BULLETIN D'INFORMATION SUR LES NORMES DE CONSTRUCTION ET D'ENTRETIEN ROUTIER

Tome V – Signalisation routière
26^e mise à jour

Tome VIII – Dispositifs de retenue

Tome VIII – Dispositifs de retenue
6^e mise à jour

Figure 1 – Emplacement des panneaux de rue partagée dans une rue à deux sens de circulation.

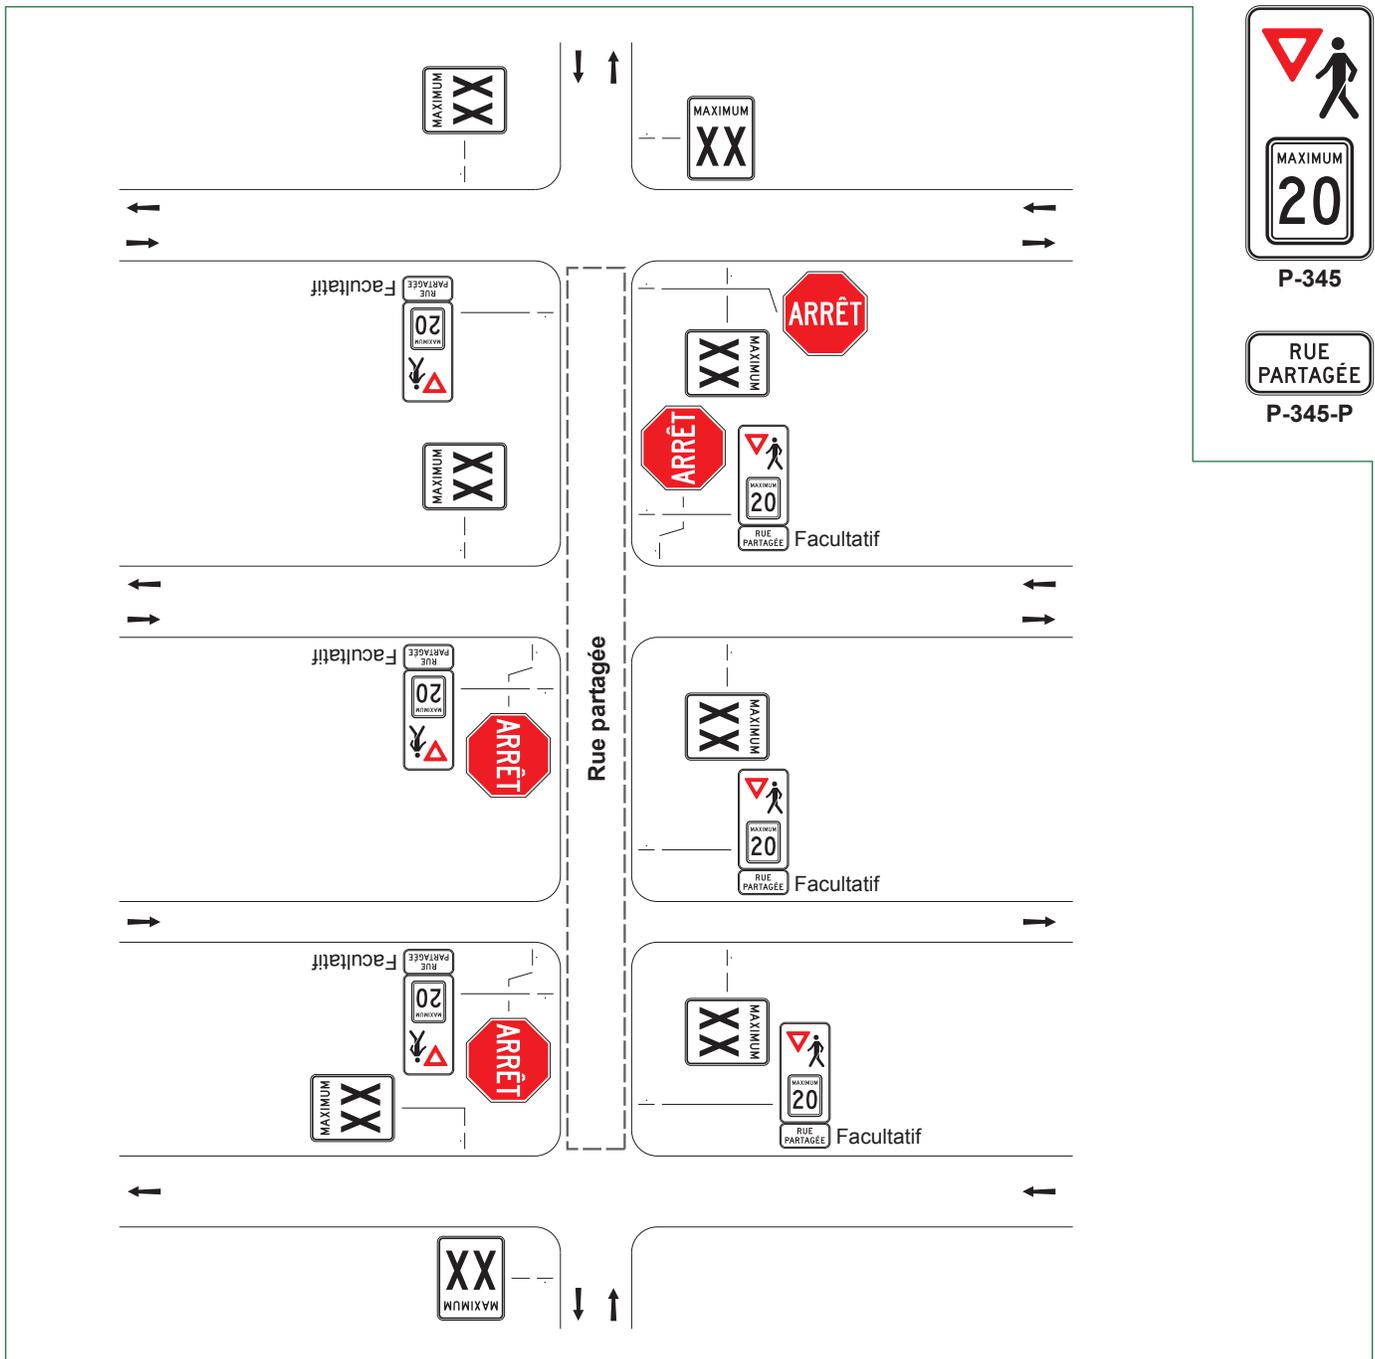
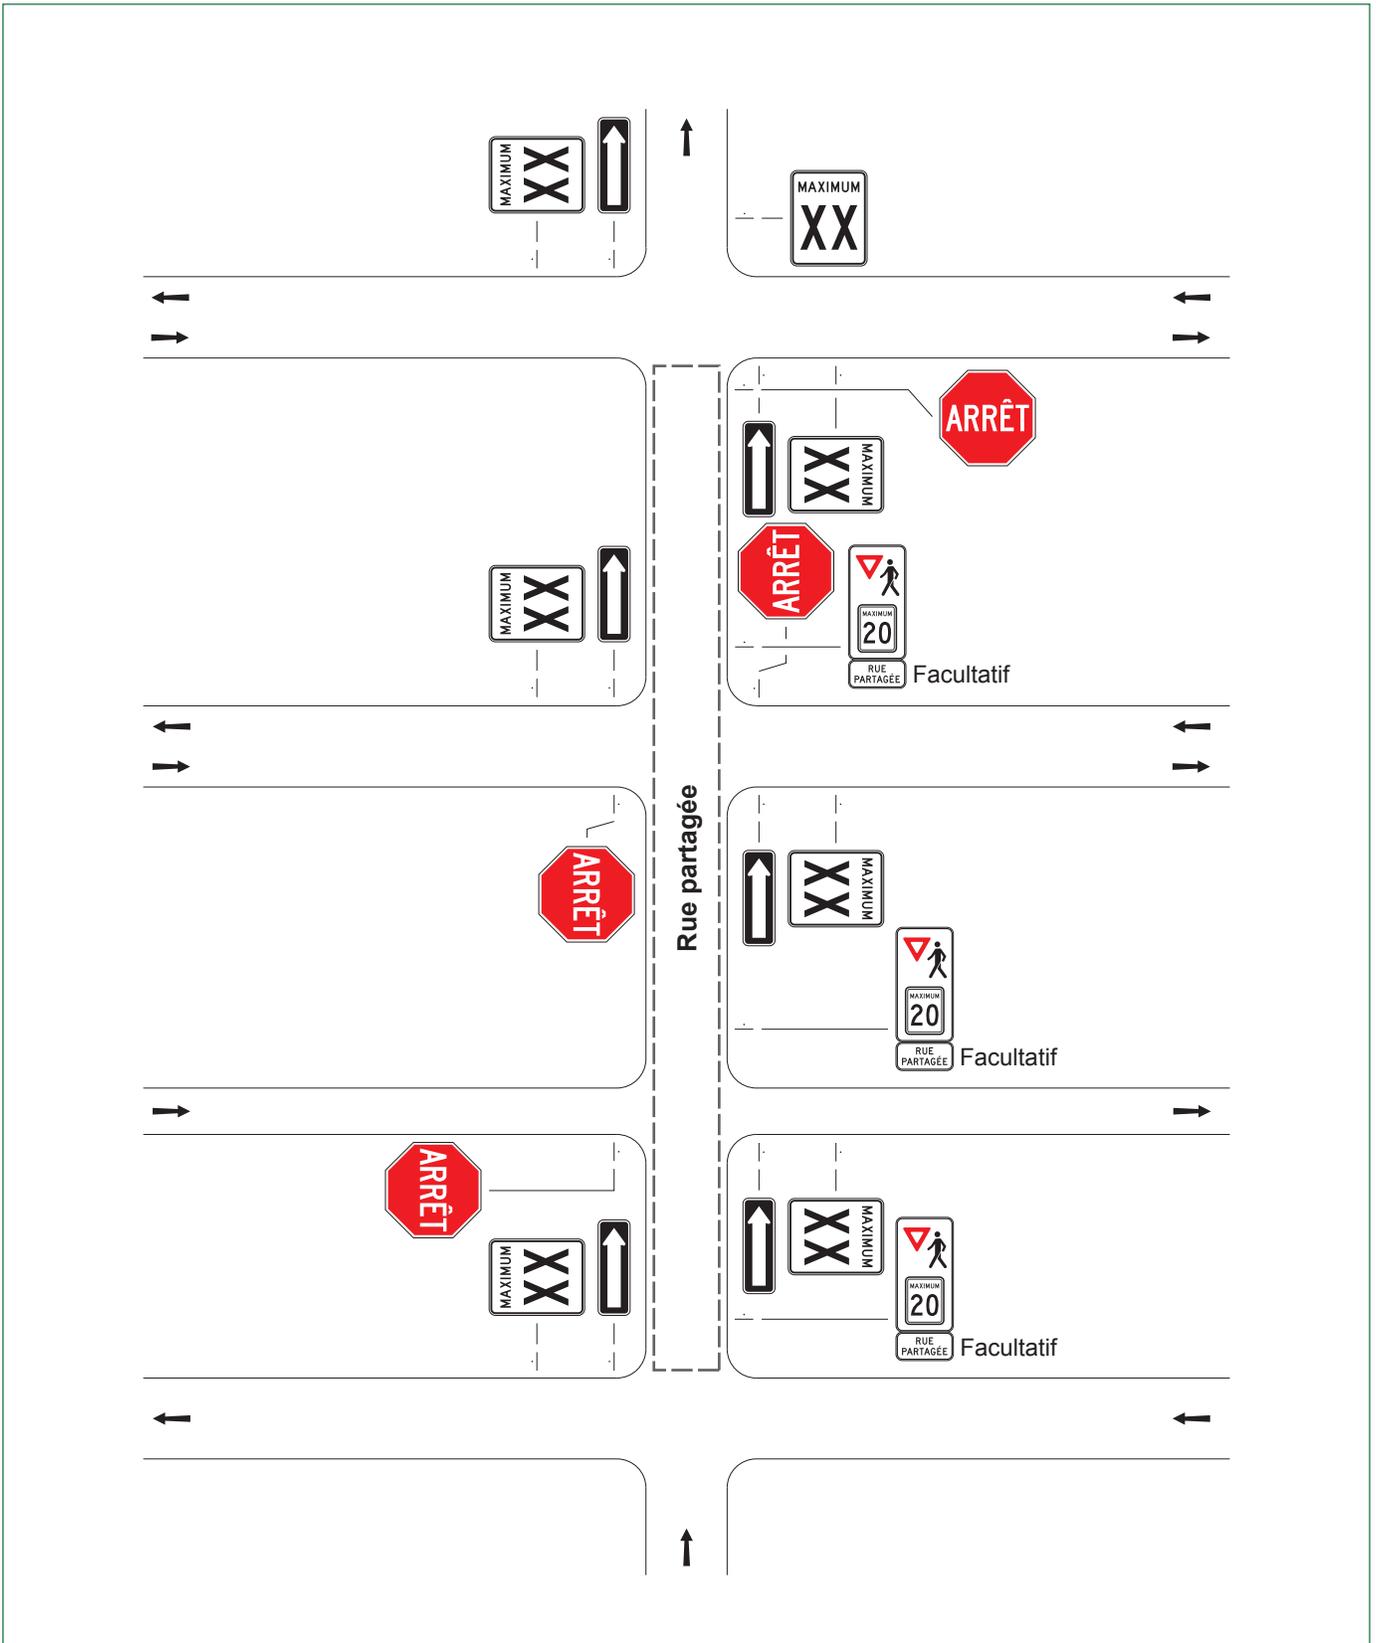
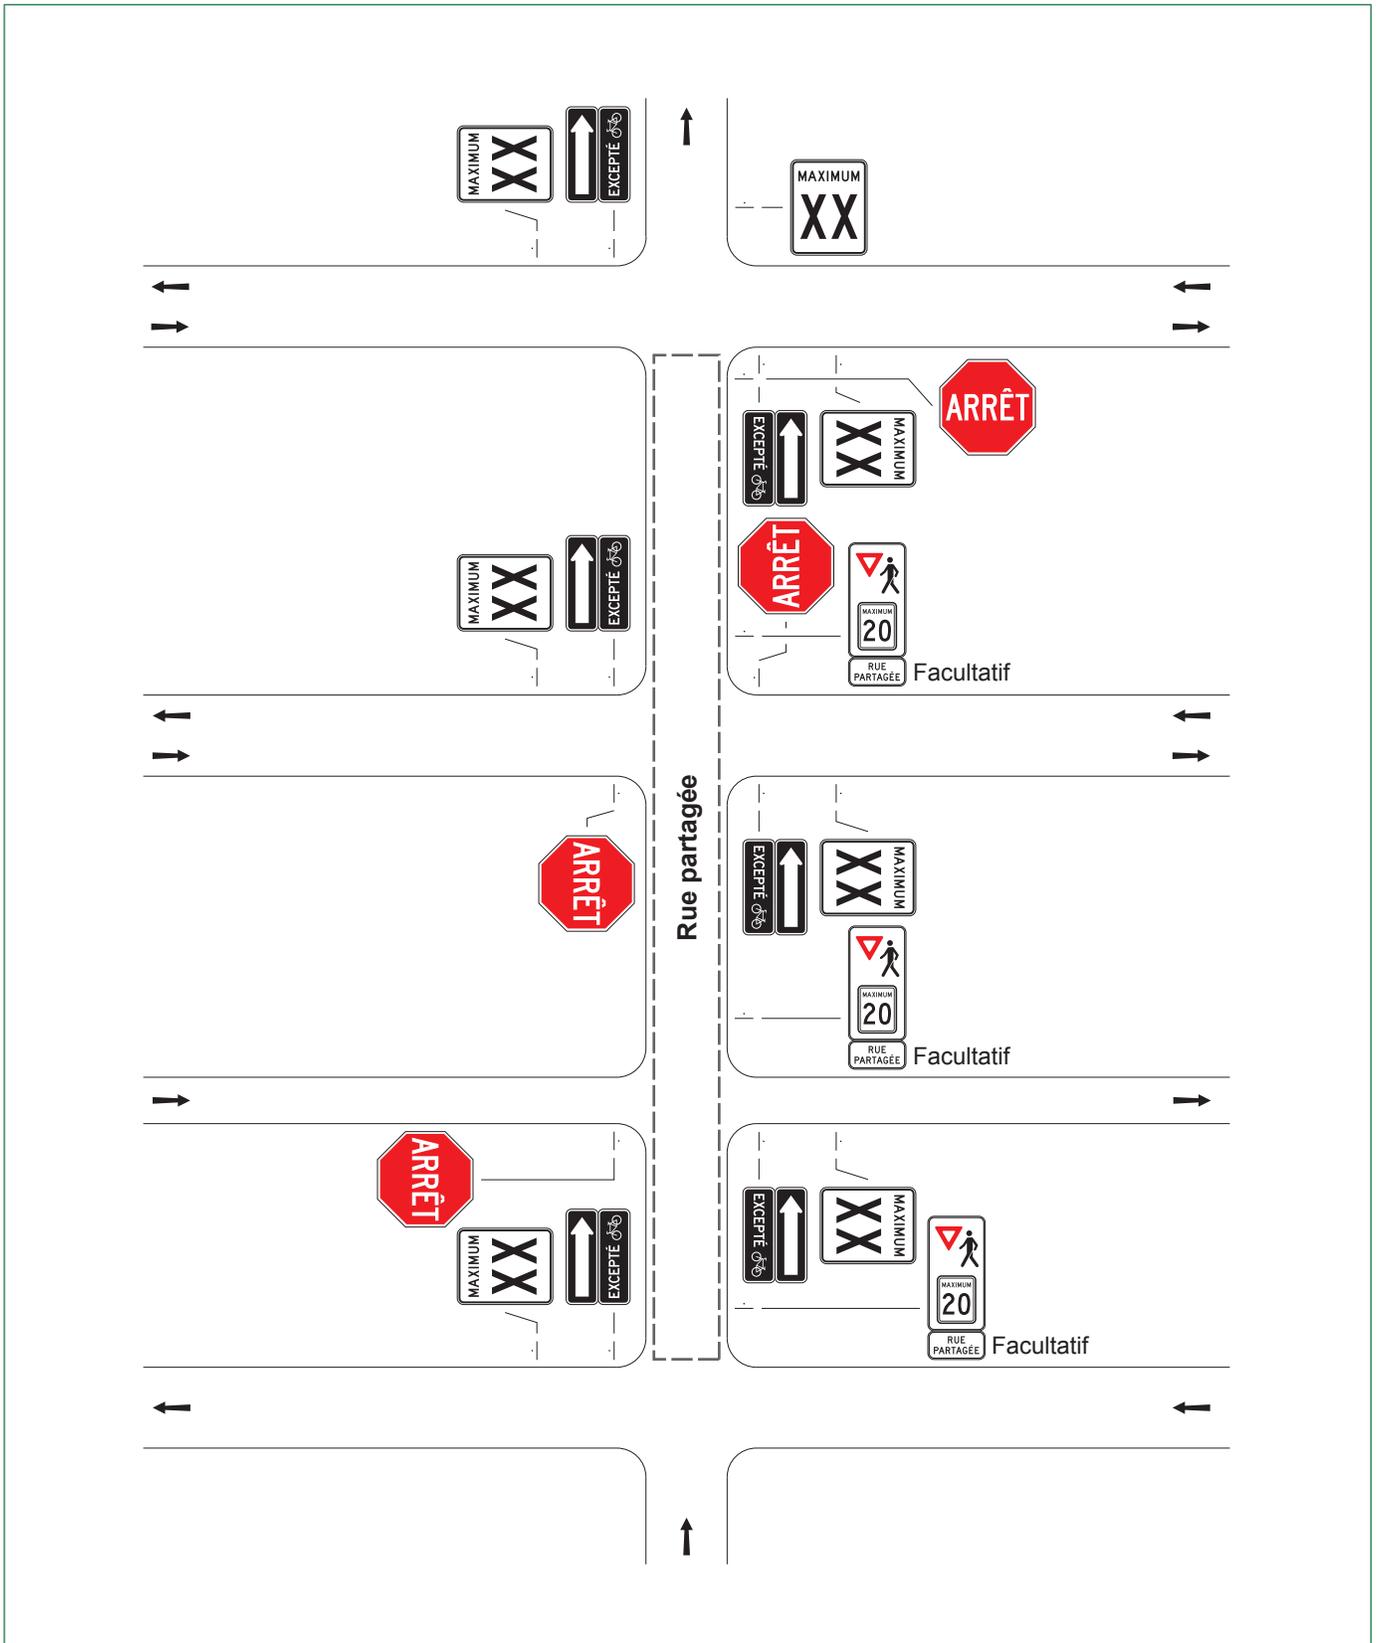
Une nouvelle section a été introduite au chapitre 2 « Prescription » sur le nouveau concept des rues partagées. Cette section présente les principales caractéristiques selon lesquelles la vitesse est fixée à 20 km/h et la priorité est accordée aux piétons. Un nouveau panneau, un panonceau et trois dessins normalisés ont été ajoutés à cette section. Les figures 1 à 3 illustrent

l'emplacement du panneau et du panonceau « Rue partagée » selon la configuration de la rue. Le panonceau P-345-P peut être installé sous le panneau P-345 et il est facultatif. Les rues partagées se trouvent en milieu municipal seulement. Un guide élaboré par le Ministère sera bientôt disponible pour ce type d'aménagement.

Figure 7 – Signalisation d'une vélorue sur une rue à double sens de circulation.

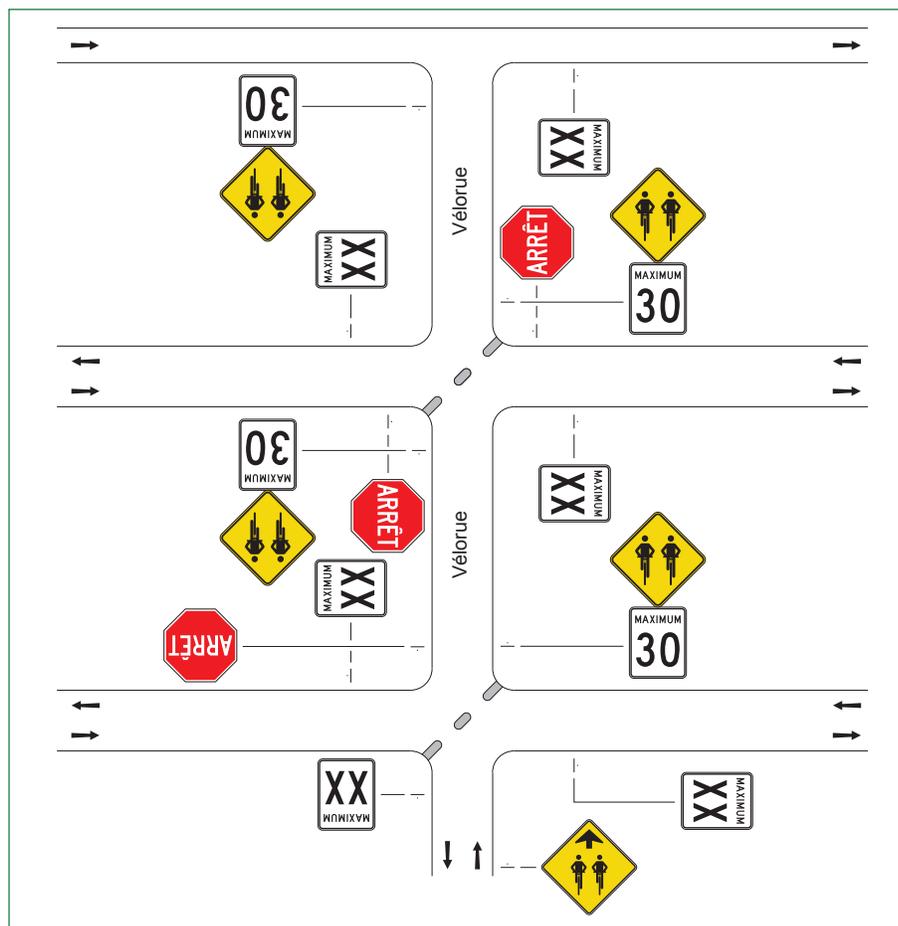
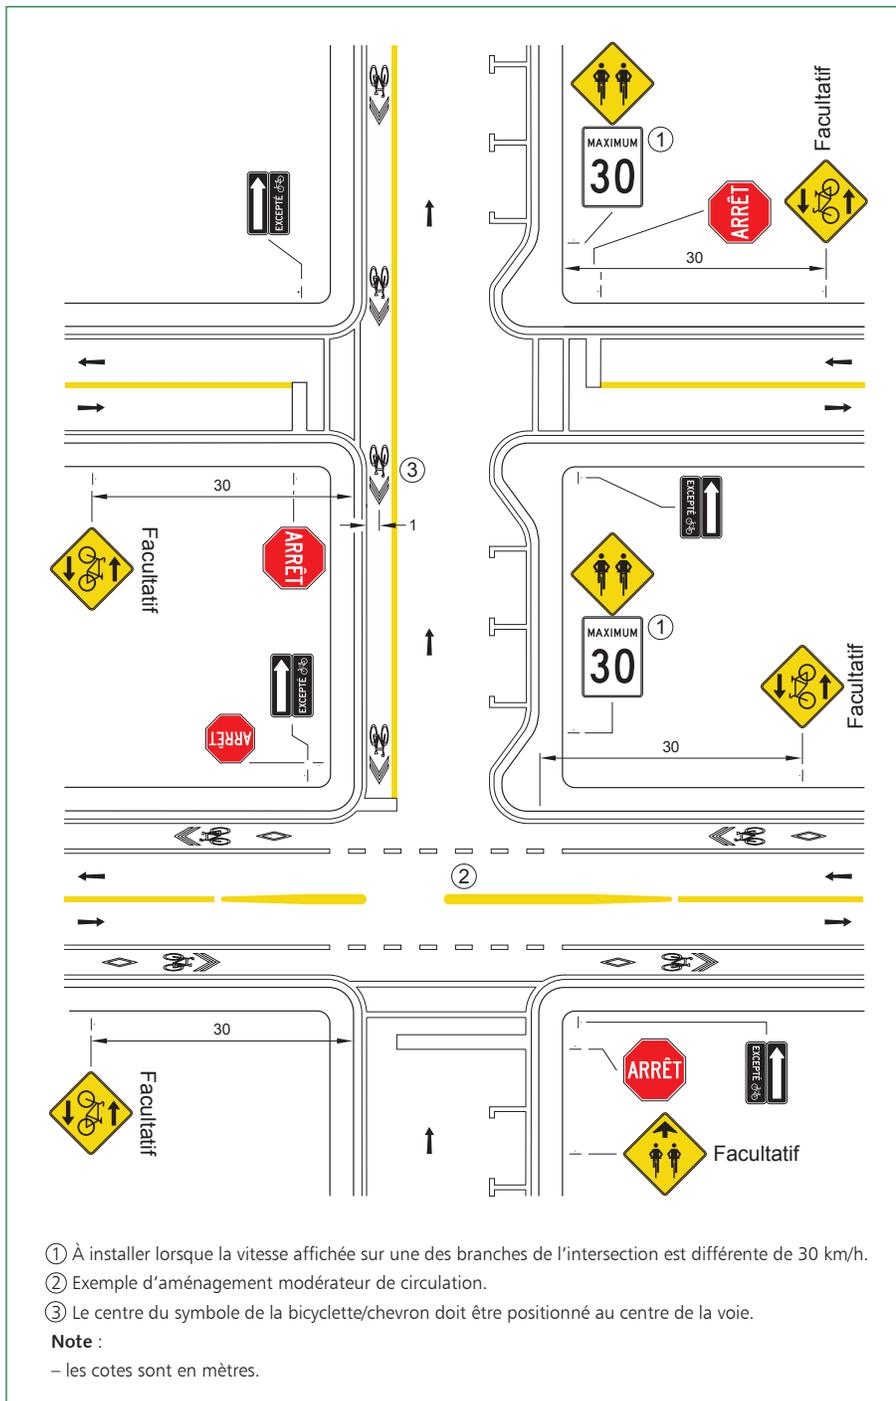
Les figures 7 et 8 illustrent la signalisation d'une vélorue en milieu urbain.

Figure 9 – Signalisation de travaux de longue durée sur une des branches d'un carrefour giratoire simple.

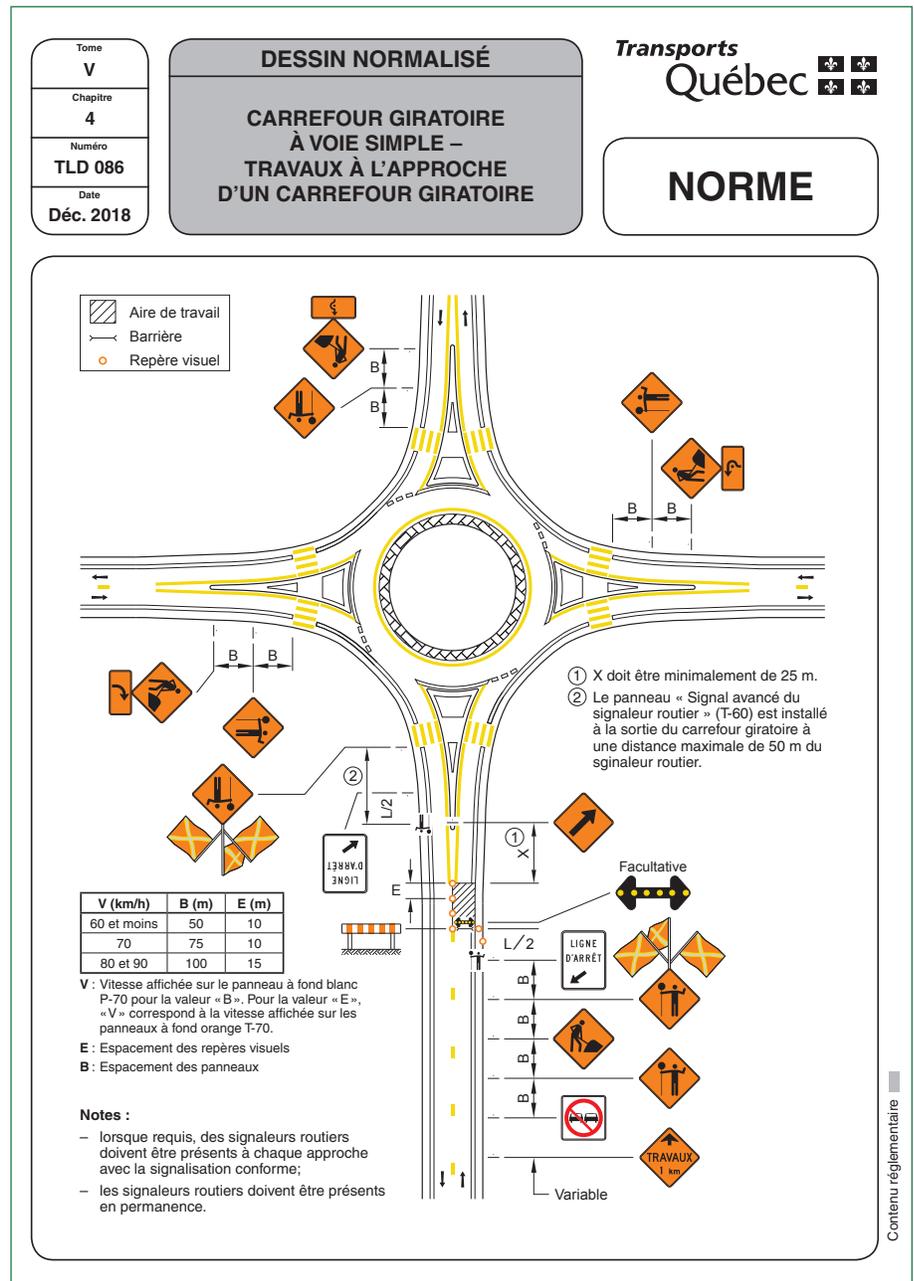
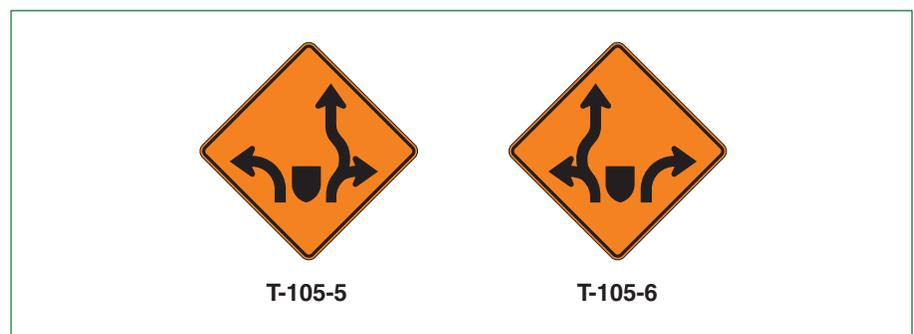
La norme prévoit que, dans un carrefour giratoire, les repères visuels délimitant une aire de travail ou séparant des voies de circulation doivent être installés à des intervalles de 2 m. Lorsque les travaux sont effectués dans une des branches du carrefour giratoire, il est possible d'utiliser un panneau pour indiquer dans les autres branches l'endroit où sont effectués les travaux. La figure 9 montre la signalisation à installer lorsque des travaux de longue durée sont effectués sur une des branches d'un carrefour giratoire simple.

Lorsque des travaux sont effectués dans un carrefour giratoire, il est parfois nécessaire de faire circuler les usagers de part et d'autre de l'îlot central d'un carrefour giratoire. Des panneaux de déviation de voie ont donc été ajoutés au Tome V pour signaler ces manœuvres et ils sont montrés à la figure 10.
